## 核燃料物質使用変更許可申請書の一部補正について

核原料物質、核燃料物質及び原子炉の規制に関する法律第55条第1項の規定に基づき、令和4年9月9日付け04核管六第035をもって申請した六ヶ所保障措置センターの核燃料物質使用変更許可申請書を別紙のとおり一部補正いたします。

(六ヶ所保障措置センター 六ヶ所保障措置分析所)

六ヶ所保障措置分析所 核燃料物質使用変更許可申請書  
新旧対照表

図9-8 六ヶ所保障措置分析所固体廃棄物フロー図

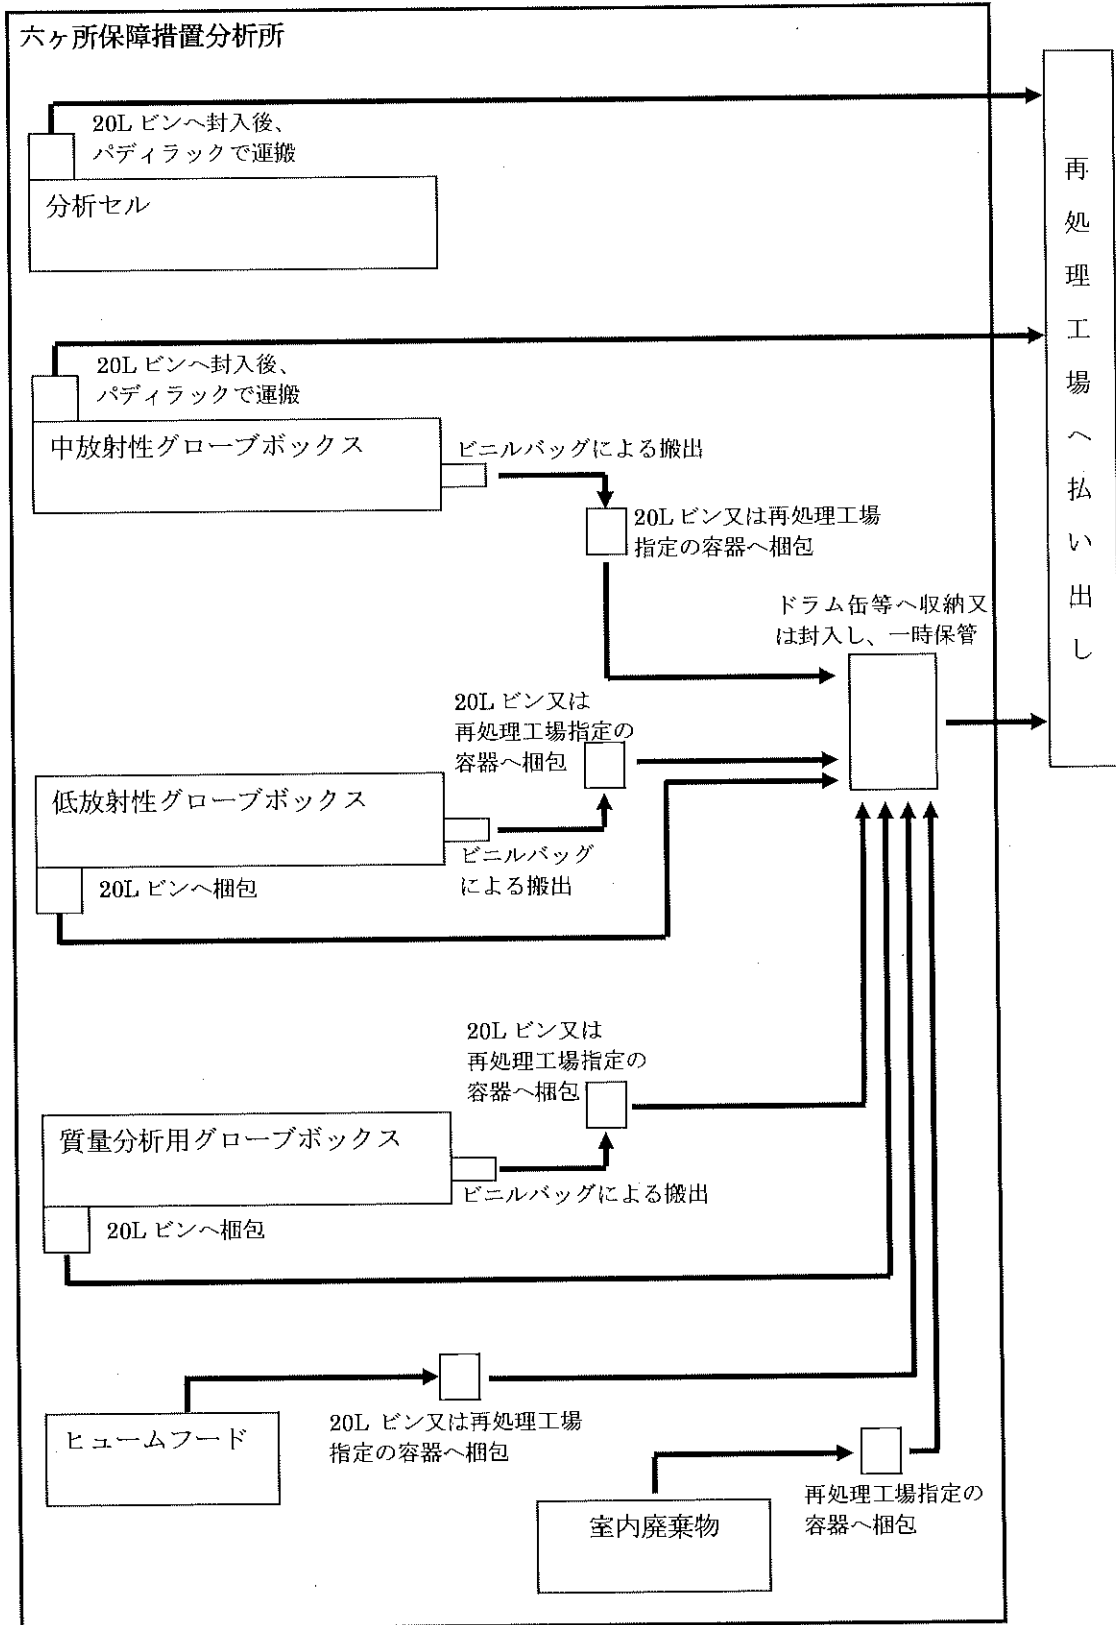
| 現行                                                                                                                                                                                                                                                                                                                                                                                                                                                                                                   | 変更案                                                                                                                                                                                                                                                                                                                                                                                                                                                                                                          | 備考                                |
|------------------------------------------------------------------------------------------------------------------------------------------------------------------------------------------------------------------------------------------------------------------------------------------------------------------------------------------------------------------------------------------------------------------------------------------------------------------------------------------------------|--------------------------------------------------------------------------------------------------------------------------------------------------------------------------------------------------------------------------------------------------------------------------------------------------------------------------------------------------------------------------------------------------------------------------------------------------------------------------------------------------------------|-----------------------------------|
| <p>六ヶ所保障措置分析所</p> <p>20Lビンへ封入後、パディラックで運搬<br/>分析セル</p> <p>20Lビンへ封入後、パディラックで運搬<br/>中放射性グローブボックス</p> <p>ビニルバッグによる搬出</p> <p>20Lビン又は再処理工場指定の容器へ梱包</p> <p>ドラム缶へ封入、</p> <p>20Lビン又は再処理工場指定の容器へ梱包</p> <p>ビニルバッグによる搬出</p> <p>低放射性グローブボックス</p> <p>20Lビンへ梱包</p> <p>20Lビン又は再処理工場指定の容器へ梱包</p> <p>質量分析用グローブボックス</p> <p>20Lビンへ梱包</p> <p>ビニルバッグによる搬出</p> <p>20Lビン又は再処理工場指定の容器へ梱包</p> <p>ヒュームフード</p> <p>20Lビン又は再処理工場指定の容器へ梱包</p> <p>室内廃棄物</p> <p>再処理工場指定のビニル袋へ梱包</p> <p>再処理工場へ払い出し</p> <p>図9-8 六ヶ所保障措置分析所固体廃棄物フロー図</p> | <p>六ヶ所保障措置分析所</p> <p>20Lビンへ封入後、パディラックで運搬<br/>分析セル</p> <p>20Lビンへ封入後、パディラックで運搬<br/>中放射性グローブボックス</p> <p>ビニルバッグによる搬出</p> <p>20Lビン又は再処理工場指定の容器へ梱包</p> <p>ドラム缶等へ収納又は封入し、一時保管</p> <p>20Lビン又は再処理工場指定の容器へ梱包</p> <p>ビニルバッグによる搬出</p> <p>低放射性グローブボックス</p> <p>20Lビンへ梱包</p> <p>20Lビン又は再処理工場指定の容器へ梱包</p> <p>質量分析用グローブボックス</p> <p>20Lビンへ梱包</p> <p>ビニルバッグによる搬出</p> <p>20Lビン又は再処理工場指定の容器へ梱包</p> <p>ヒュームフード</p> <p>20Lビン又は再処理工場指定の容器へ梱包</p> <p>室内廃棄物</p> <p>再処理工場指定の容器へ梱包</p> <p>再処理工場へ払い出し</p> <p>図9-8 六ヶ所保障措置分析所固体廃棄物フロー図</p> | <p>記載の適正化 (記載内容の整理)</p> <p>同上</p> |

図-1 低放射性グローブボックス消火配管接続口 (外側)

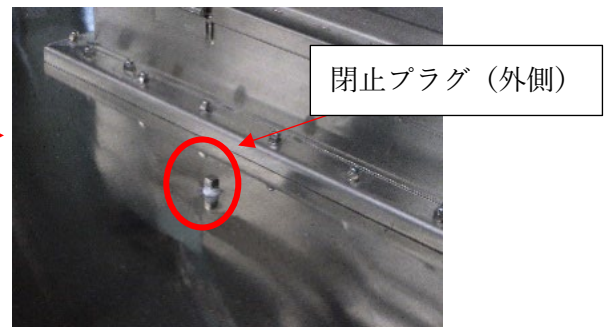
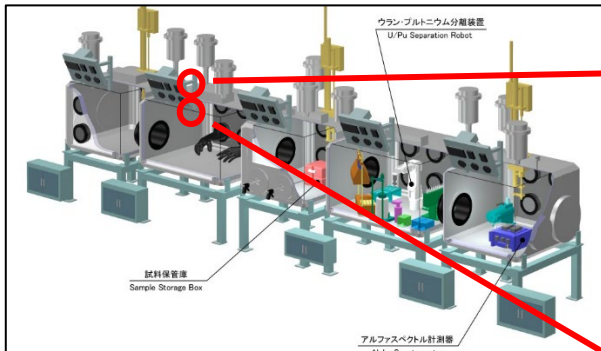
- 1) 低放射性グローブボックス及び質量分析用グローブボックスには消火器接続用配管が設置されていないが、消火配管接続口（図-1 及び図-2 参照）は設けられており、グローブボックス内側・外側共に閉止プラグにより閉止されてきた。当該消火配管接続口に、分析セル及び中放射性グローブボックスと同様の消火器接続用配管を設置することとした。
